運用容量算出における検討条件に 関する要望について

平成28年 6月30日

「連系線の運用容量算出における検討条件」（5月26日公表）に関して要望を6月9日締切で募集を行った。これに対して発電事業者より要望が1件あった。事業者に主旨の確認を行い、**要望①～③**を確認した。

Ⅲ-1. 同期・電圧安定性要因で決まる運用容量の想定故障

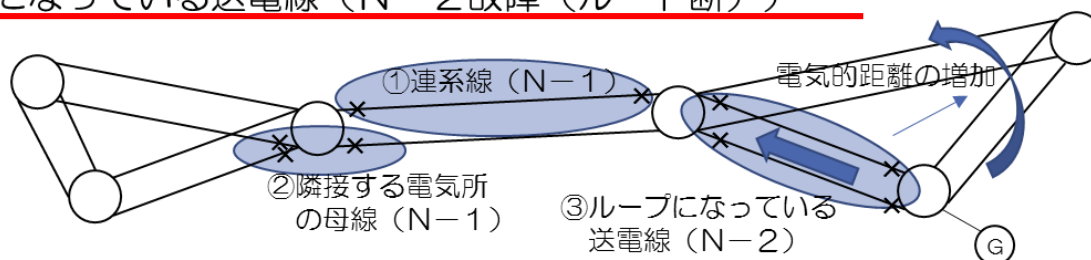
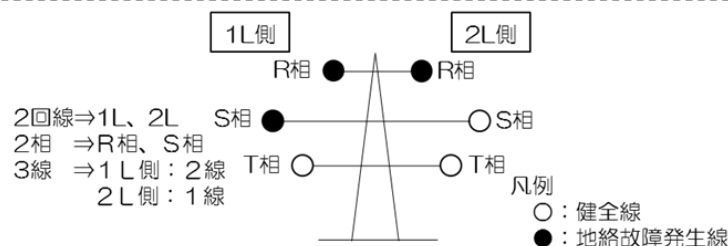
要望① 関西中国間連系線はN-2故障（ルート断）を想定しているが、他の地域間連系線と同様のN-1故障想定での運用容量の検討

対応 関西中国間連系線を含めた全連系線の想定故障について平成27年度第3回運用容量検討会にて整理済。

N-2故障（ルート断）は通常想定し得る範囲の故障と整理している。また、ループになっている送電線はN-2故障（ルート断）が発生すると同期・電圧安定性が不安定となることから想定故障としている。（「2. 想定故障」、「参考）エリア毎の故障実績」参照）
